SERVICE INFO – INA 0093

Synlige forskjeller i friløpremskive OAP 535 0233 10

Modell: Suzuki Jimny (F)
 Motor: 1.5 DDIS
 Artikkel nr.: 535 0233 10
 OE nr.: 31171-84A10

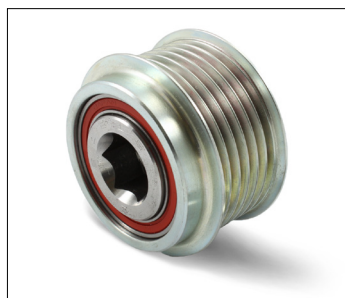
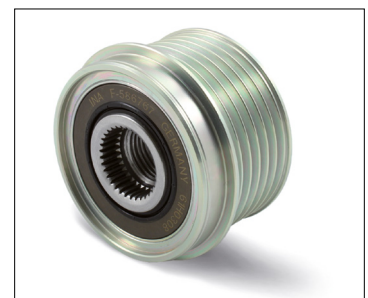
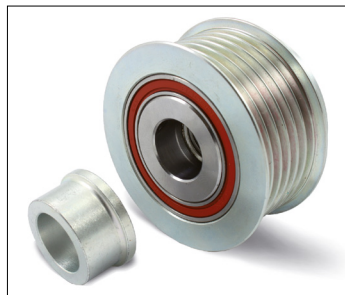
Som en del av den kontinuerlige utviklingen av våre produkter, har det blitt gjort endringer til friløpremskiven OAP med delnr. 535 0233 10.

Denne serviceinformasjonen viser de synlige egenskapene til den tidligere (bilde 1 og 3) og nye (bilde 2 og 4) versjonen.

I den nye versjonen har den indre ringen på baksiden blitt utvidet, slik at skiven som kan sees i Fig. 3 ikke lenger er nødvendig.

Begge versjonene oppfyller de tekniske kravene og kan brukes uten begrensninger.
